**Avis délibéré  
de la Mission régionale d'autorité environnementale Provence-  
Alpes-Côte d'Azur sur le projet d'aménagement immobilier  
Aix Club Campus Activités à Aix-en-Provence (13)**

N°MRAe  
2021APPACA11 / 2764

Avis du 11 février 2021 sur le projet d'aménagement immobilier Aix Club Campus  
Activités à Aix-en-Provence (13)

Figure 1: Localisation du projet- source : étude d'impact

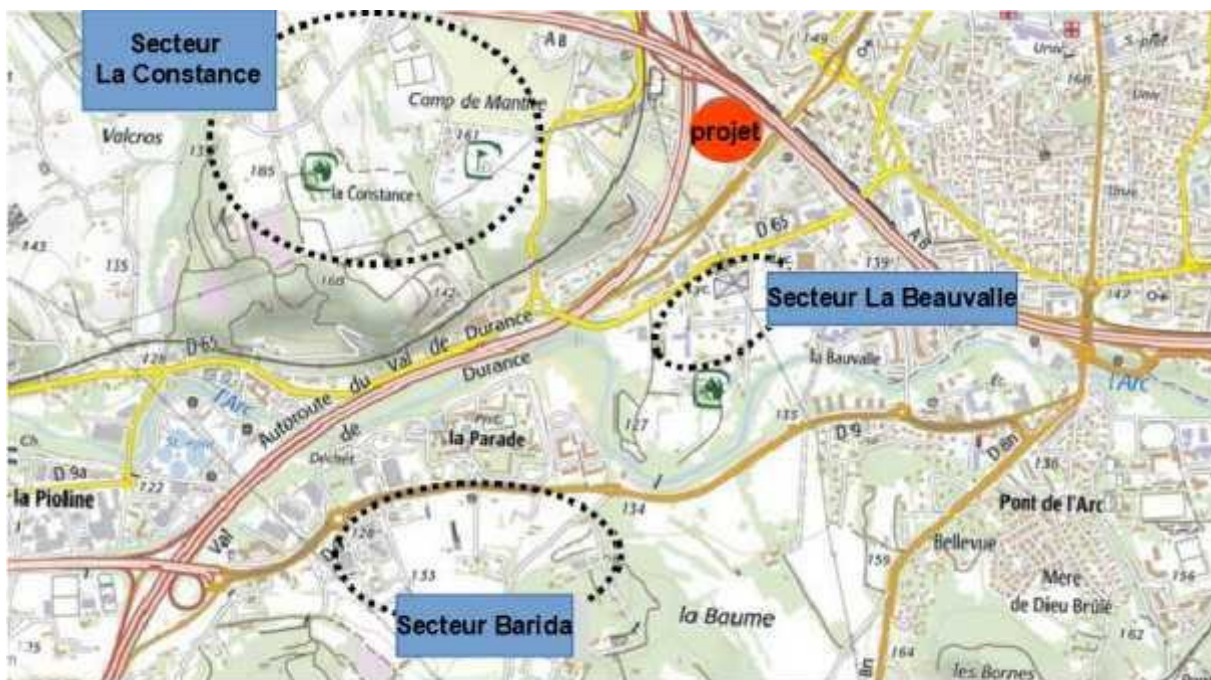
Le projet est en l'occurrence susceptible d'avoir des effets cumulés avec d'autres projets situés à proximité (en particulier les projets de ZAC de la Beauvalle, de la Barida et de la Constance, cf figure 1).

Pour la MRAe, ces projets sont insuffisamment décrits alors qu'ils sont susceptibles d'être importants notamment en ce qui concerne les enjeux d'environnement sanitaire des populations concernées en termes de qualité de l'air et de bruit.

***La MRAe recommande d'approfondir l'analyse des effets cumulés avec les projets connus, notamment avec les projets de ZAC de la Beauvalle, de la Barida et de la Constance, en particulier au regard du bruit et de la qualité de l'air.***

Figure 4: secteur d'étude de l'étude air et santé - source étude d'impact

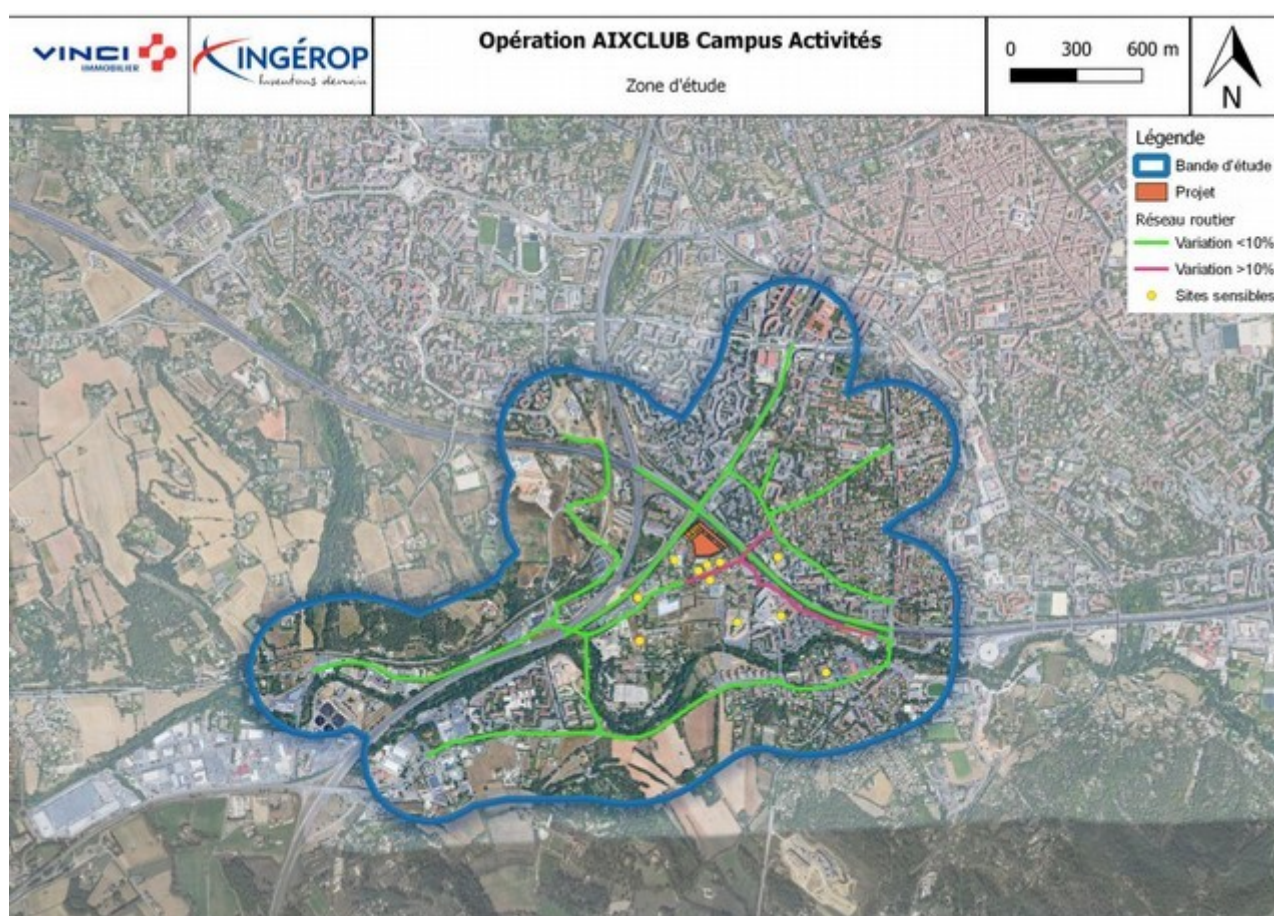
La MRAe n'a pas de remarque sur le périmètre d'étude.

Figure 5: Modélisation concentration annuelle 2017 du dioxyde d'azote (NO<sub>2</sub>) - source étude d'impact

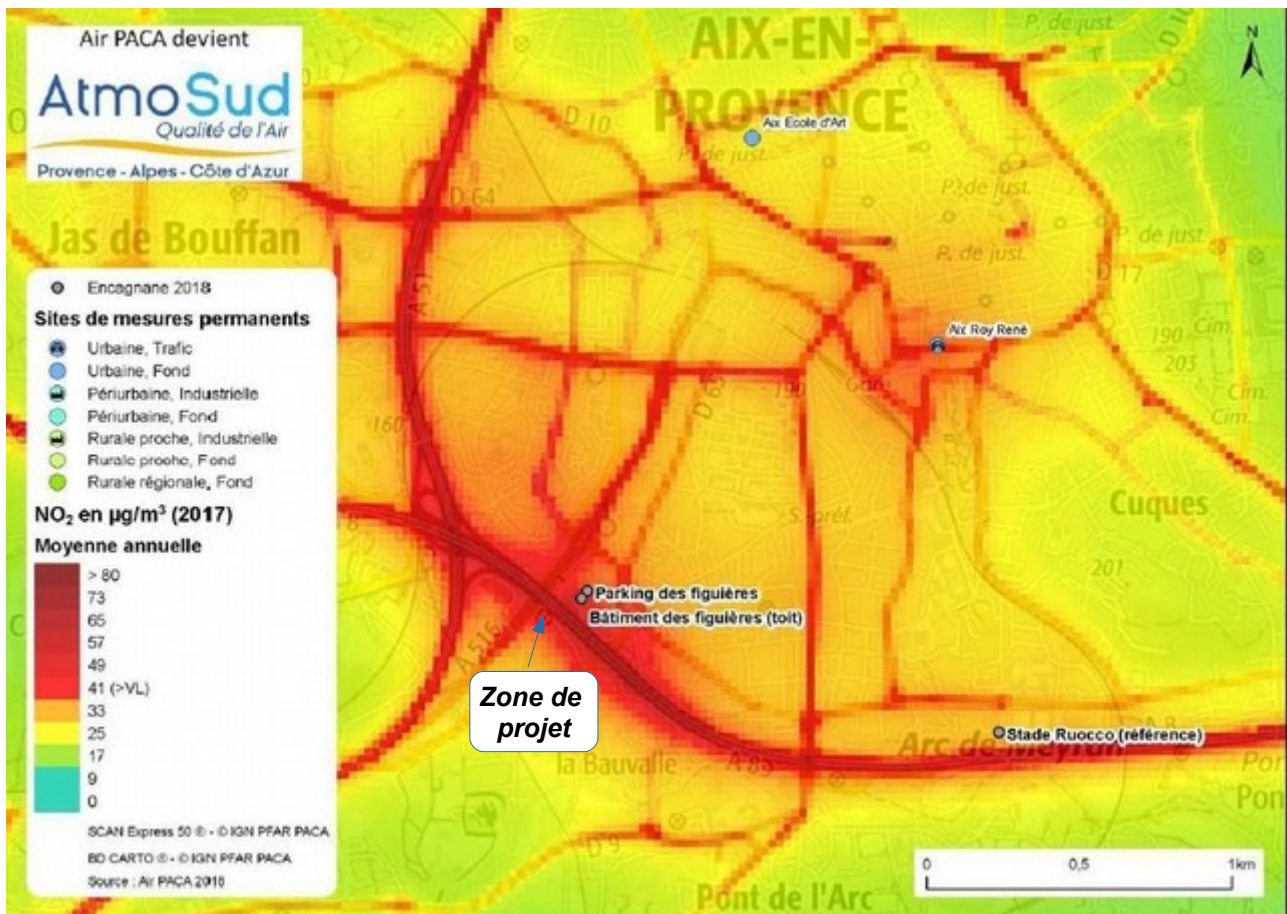
Pour la MRAe, ces stations sont trop éloignées du site de projet.

La MRAe relève qu'il n'a pas été réalisé de campagne de mesure de polluants sur le site d'étude et que les stations de mesures prises en compte sont loin du site. Dès lors, les résultats présentés ne reflètent pas la zone concernée du projet. Une campagne de mesures sur les polluants traceurs du trafic routier ainsi que la prise en compte des émissions du secteur résidentiel/tertiaire dans la zone d'étude, qui constituent également une source d'émission de polluants atmosphériques, est d'autant plus nécessaire que les niveaux de pollutions sont déjà importants sur ce secteur.

**La MRAe recommande de réaliser une campagne de mesures de l'état initial du site pour les principaux polluants.**
